**Verslag huishoudelijke elektrische installatie op laagspanning en zeer lage spanning****Algemeen:**

Referentie: 008-20260818-01	Datum controle: 18/08/2026
Keurder: 008

Eigenaar: Decoster	EAN-code: 541448820058106103
Adres installatie: Laarstraat 30, 3190 - BOORTMEERBEEK	Nummer teller(s): 1SAG3100768411
Distributienetbeheerder installatie: Fluvius	
Datum uitvoering installatie:	☒ Vóór 01/10/1981 ☐ Tussen 01/10/1981 en 01/06/2020 ☐ Vanaf 01/06/2020
Type:	☒ Wooneenheid ☐ Niet-huishoudelijk ☐ PV ☐ Batterij ☐ Laadpaal

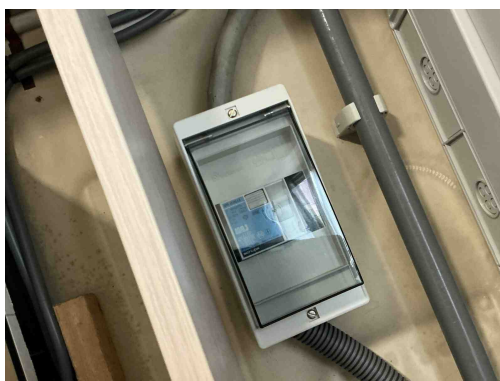
B17 - De voedingsspanning is niet op elk bord vermeld (Boek 1: 3.1.3.3).
Opmerking: Oa alle borden

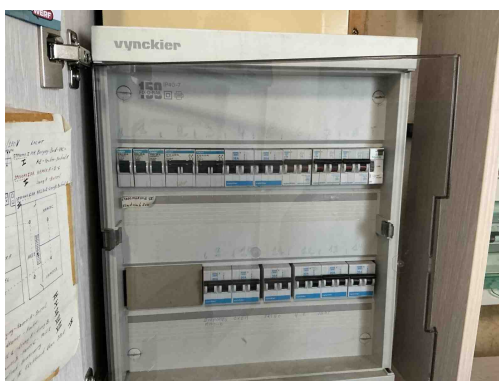
B17 - De voedingsspanning is niet op elk bord vermeld (Boek 1: 3.1.3.3).
Opmerking: Oa alle borden

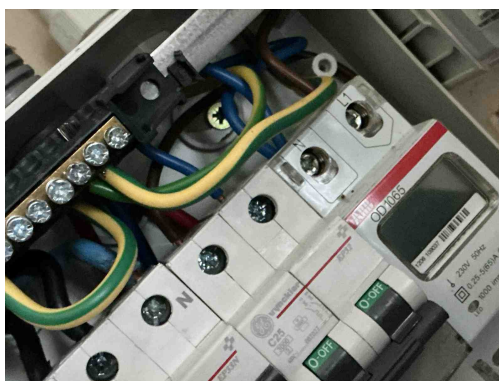
B17 - De voedingsspanning is niet op elk bord vermeld (Boek 1: 3.1.3.3).
Opmerking: Oa alle borden

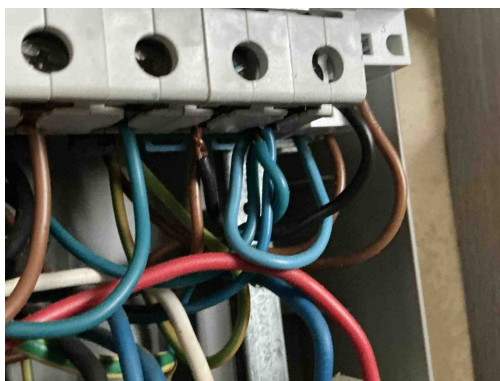
T21 - Het elektrisch materieel is niet geplaatst volgens de voorschriften van de fabrikant/ regels van goed vakmanschap . (Boek 1: 1.4.1.3)
Opmerking: Oa ophangingsvijzen niet afgedekt bord 1 en bord 2, meer dan 2 geleiders op 1 aansluitpunt bord 3

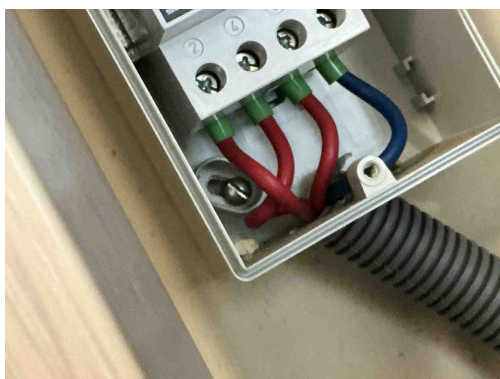
T21 - Het elektrisch materieel is niet geplaatst volgens de voorschriften van de fabrikant/ regels van goed vakmanschap . (Boek 1: 1.4.1.3)

Opmerking: Oa ophangingsvijzen niet afgedekt bord 1 en bord 2, meer dan 2 geleiders op 1 aansluitpunt bord 3

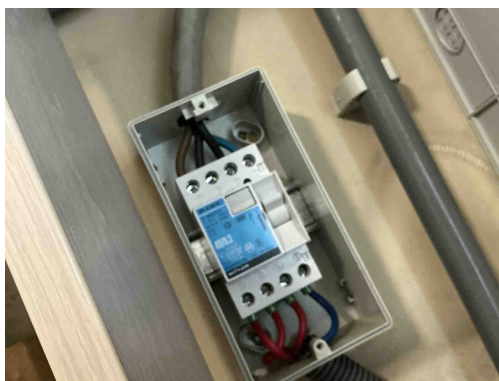
T21 - Het elektrisch materieel is niet geplaatst volgens de voorschriften van de fabrikant/ regels van goed vakmanschap . (Boek 1: 1.4.1.3)

Opmerking: Oa ophangingsvijzen niet afgedekt bord 1 en bord 2, meer dan 2 geleiders op 1 aansluitpunt bord 3

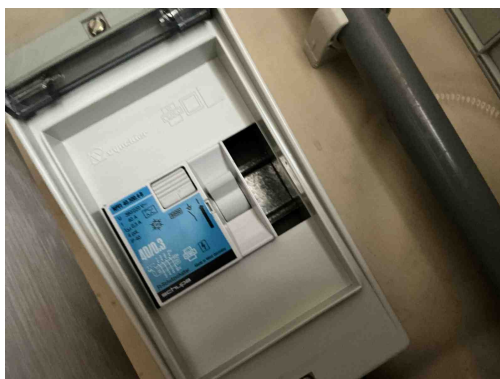
B06 - Het elektrisch verdeelbord heeft niet de minimale beschermingsgraad IPXX-B in een gewone ruimte (Boek 1: 4.2.2.3).
Opmerking: Oa bord 1, bord 3,

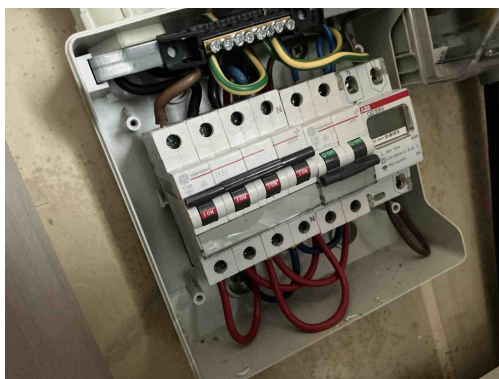
I01 - De waarde van de isolatieweerstand per kring dient tenminste 0,50 Mohm ($1000 \times U_{test}$) te zijn (Boek 1: 6.4.5.1).
Opmerking: Oa automaat C40 bord 2 geeft een waarde van 0,23MOHM

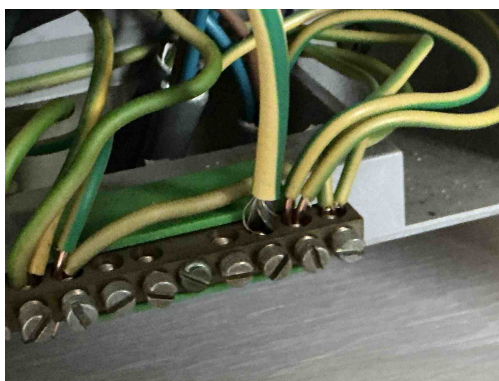
I01 - De waarde van de isolatieweerstand per kring dient tenminste 0,50 Mohm ($1000 \times U_{\text{test}}$) te zijn (Boek 1: 6.4.5.1).
Opmerking: Oa automaat C40 bord 2 geeft een waarde van 0,23MOHM

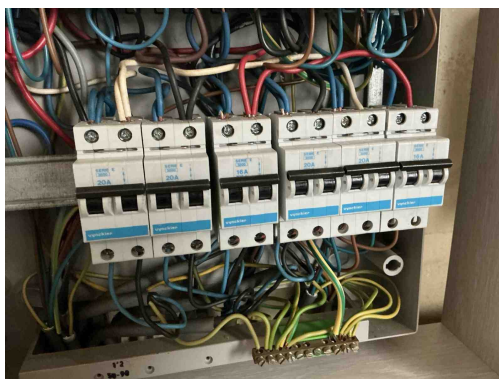
B16 - De interne soepele geleiders zijn niet aan beide uiteinden voorzien van samenknijpende hulzen of evenwaardig (Boek 1: 5.3.5.5).
Opmerking: Oa bord 3

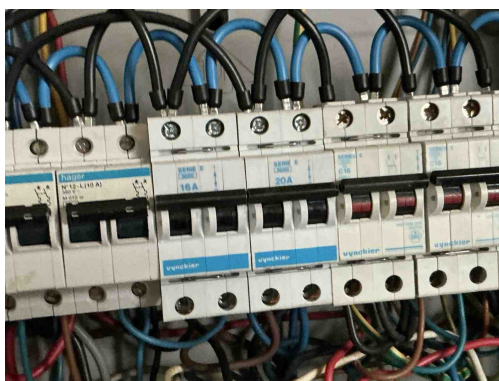
D08 - De nodige markeringen op de beveiligingstoestellen ontbreken of zijn onleesbaar (Boek 1: 5.3.5.5).
Opmerking: Oa bord 3

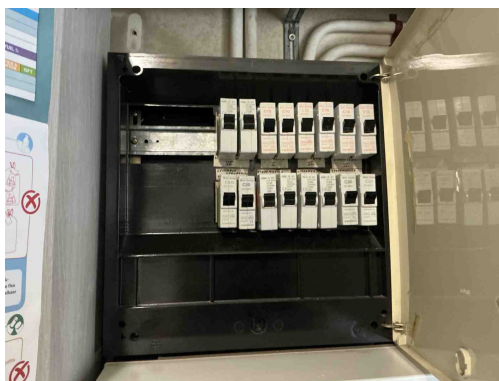
D08 - De nodige markeringen op de beveiligingstoestellen ontbreken of zijn onleesbaar (Boek 1: 5.3.5.5).
Opmerking: Oa bord 3

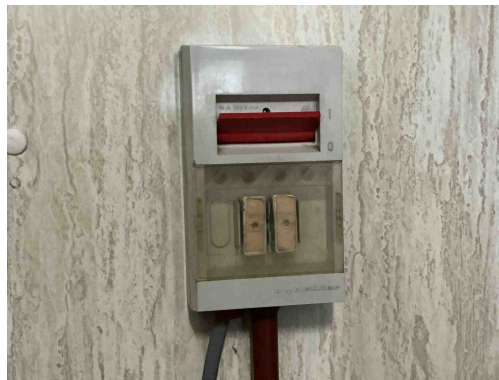
B30 - De houder van de beveiliging in een huishoudelijke ruimte is niet voorzien van aangepaste kalibreerelementen (Boek1: 5.3.5.5).
Opmerking: Oa bord 4, bord ketel, bord ketel

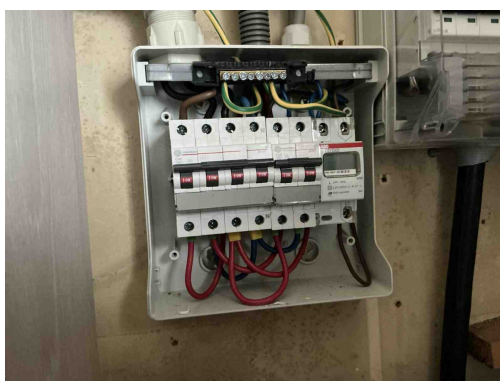
B30 - De houder van de beveiliging in een huishoudelijke ruimte is niet voorzien van aangepaste kalibreerelementen (Boek1: 5.3.5.5).

Opmerking: Oa bord 4, bord ketel, bord ketel
